改善箇所説明図

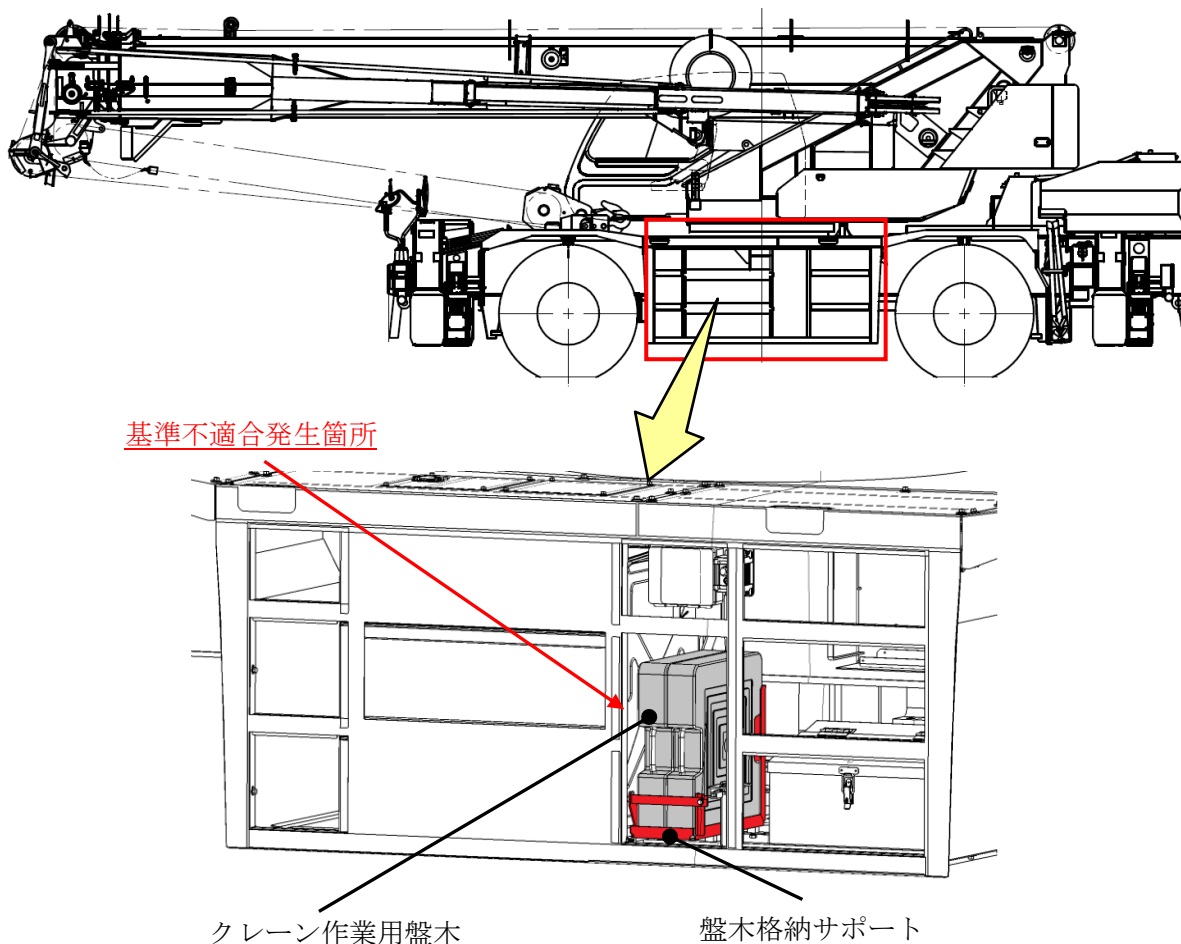
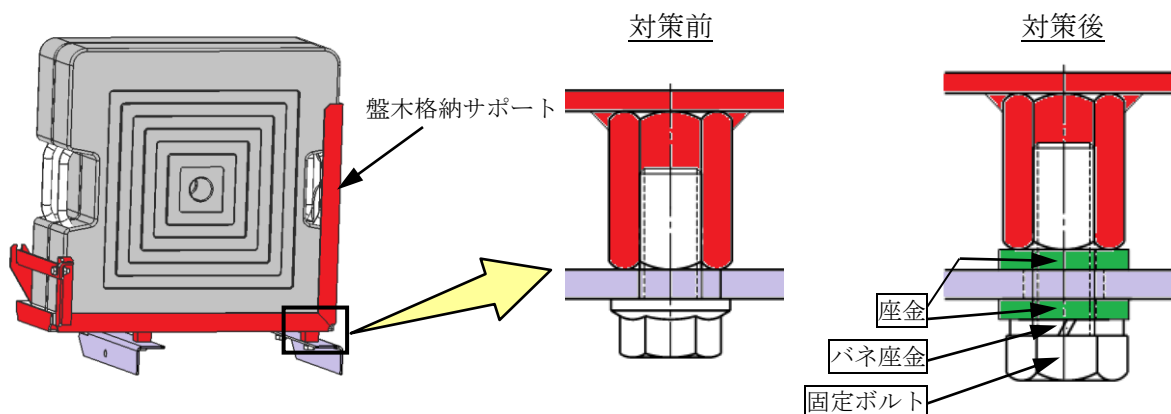
ホイール・クレーンの車枠に取り付けたクレーン作業用の盤木格納サポートにおいて、サポートの固定方法が不適切なため、固定ボルトに緩みが生じるおそれがある。そのため、そのままの状態で使用を続けた場合、固定ボルトが外れ、最悪の場合、走行中に盤木格納サポートおよび盤木が車体からはみ出し、他の交通を妨げるおそれがある。

全車両、盤木格納サポートの固定部に座金を追加する。

注：□ は、変更部品を示す。
 識別：座金の有無で識別する。
